PROPUESTA DE DICTAMEN TECNICO

INFORME FAVORABLE DE LA SOLICITUD DE AUTORIZACIÓN PARA EL USO DE ZIRLO OPTIMIZADO COMO MATERIAL DE VAINA DE LAS BARRAS COMBUSTIBLES, ASÍ COMO DE LAS PROPUESTAS DE CAMBIO ASOCIADAS DE LAS ESPECIFICACIONES DE FUNCIONAMIENTO Y DEL ESTUDIO DE SEGURIDAD DE CN ASCÓ I Y CN ASCÓ II

Solicitudes de autorización SA-A1/15-01 de CN Ascó I y SA-A2/15-01 de CN Ascó II para el uso de la aleación ZIRLO Optimizado como material de vaina de las barras combustibles para el 15 de noviembre de 2015, en Modo 6 en el proceso de arranque tras la Recarga 24 de CN Ascó I y para el 14 de mayo de 2016, en Modo 6 en el proceso de arranque tras la Recarga 23 de CN Ascó II.

Figura 1

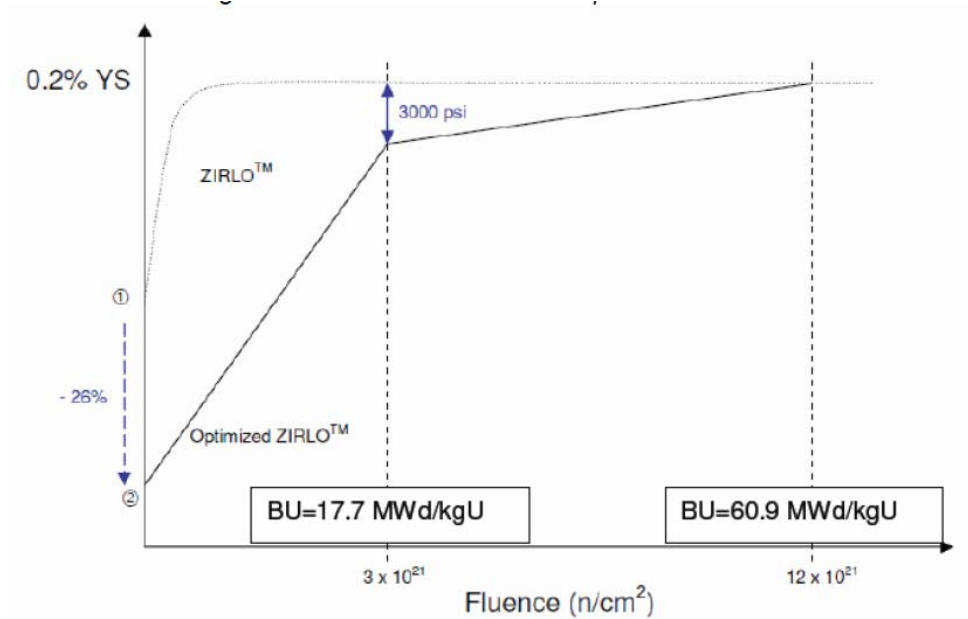
- i. El valor máximo de quemado medio de barra de ZIRLO Optimizado será de 62 GWd/TmU.
- ii. La temperatura máxima de vaina de ZIRLO Optimizado en el accidente de 15.4.4 del EFS (Rotor agarrotado de una sola bomba de refrigerante del reactor) no será superior a 1300°C.
- iii. El límite elástico aplicable al ZIRLO Optimizado debe reducirse respecto del ZIRLO Std de acuerdo con la Figura 1. El límite se expresa en función de la fluencia, siendo los valores de quemado que aparecen representativos de los que se darían en CN Ascó en condiciones semejantes.

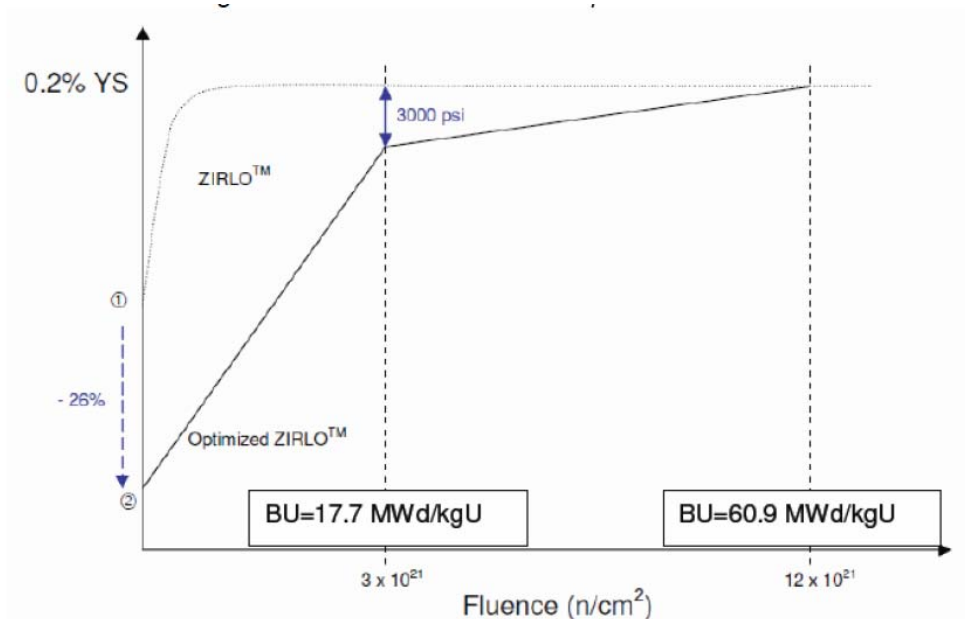
1. Como condiciones impuestas en la evaluación de la NRC y de CN Almaraz, y que se mantienen para las aplicaciones en CN Ascó, se consideran las siguientes:
 - i. El valor para el máximo quemado medio de barra de ZIRLO Optimizado será de 62 GWd/TmU.
 - ii. La temperatura máxima de vaina de ZIRLO Optimizado en el accidente de 15.4.4 del EFS no será superior a 1300°C.
 - iii. El límite elástico aplicable al ZIRLO Optimizado debe reducirse respecto del ZIRLO Std de acuerdo con la siguiente tabla

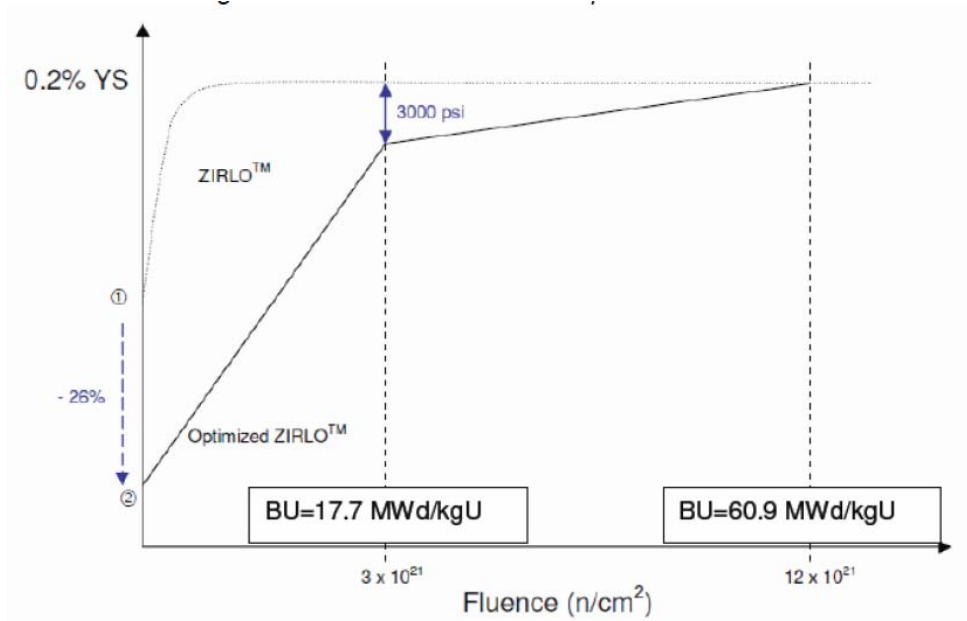
1. El valor para el máximo quemado medio de barra de ZIRLO Optimizado será de 62 GWd/TmU.
2. La temperatura máxima de vaina de ZIRLO Optimizado en el accidente de 15.4.4 del EFS no será superior a 1300°C.
3. El límite elástico aplicable al ZIRLO Optimizado debe reducirse respecto del ZIRLO Std de acuerdo con la siguiente figura
